**STAD MECHELEN**  
**Gemeenteraad – Uittreksel uit de notulen**  
**Vergadering van 24 april 2018 - Openbare zitting**

**18. RUIMTELIJKE ORDENING. Definitieve vaststelling van het voorliggende gemeentelijk ruimtelijk uitvoeringsplan (RUP) 'Komet'.**

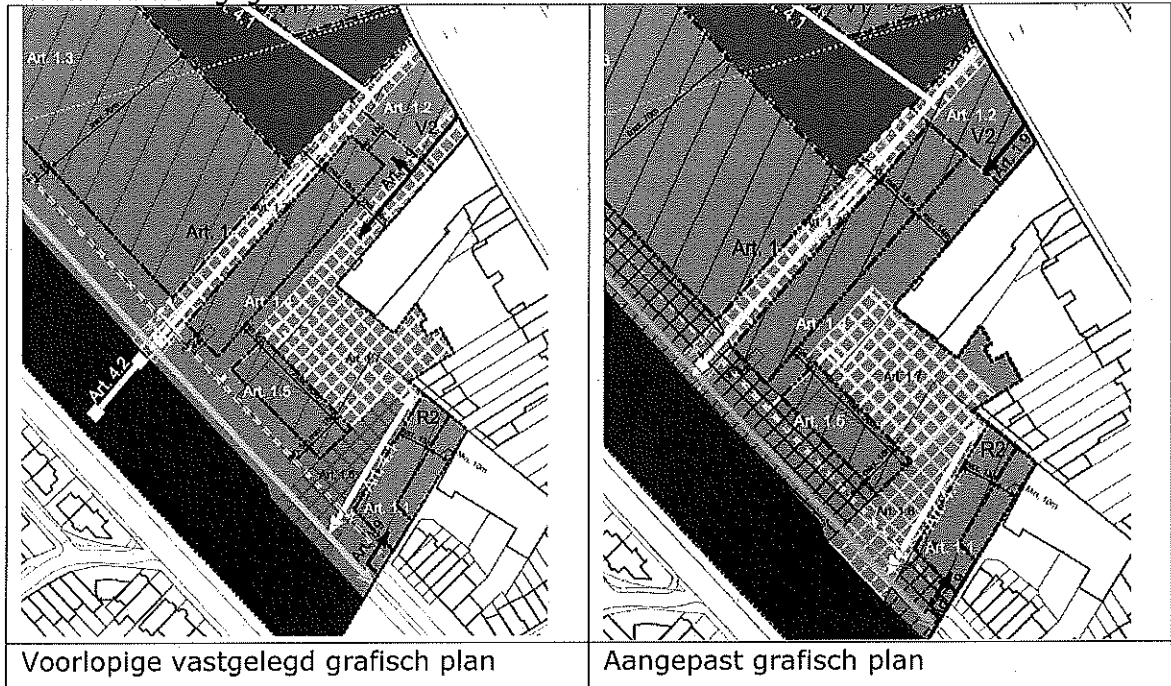
Vervolgens wenst het beleid enkele verduidelijkingen aan te brengen in het RUP naar aanleiding van de goedgekeurde aanpassingen CBS 05/01/2018. In voorgaande Collegebeslissing werd beslist om het hoogteaccent niet langer mogelijk te maken binnen de symbolische aanduiding 'Landmark'. Hieraan werden voorschriften gekoppeld met betrekking tot het bepalen van de voorgevelbouwlijn en de achtergevelbouwlijn.

Omdat in het ontwerp-RUP nog melding werd gemaakt van een 100% bebouwing binnen art 1.2.04. bouwveld V2. Dient dit voorschrift logischerwijs aangepast worden.

- A. Op het grafisch plan wordt het art. 1.7. 'Openbaar domein' gedeeltelijk geschrapt zoals onderstaand weergegeven.

Het college beslist daarom volgende (A t.e.m K) wijzigingen in het gemeentelijk ruimtelijk uitvoeringsplan door te voeren.
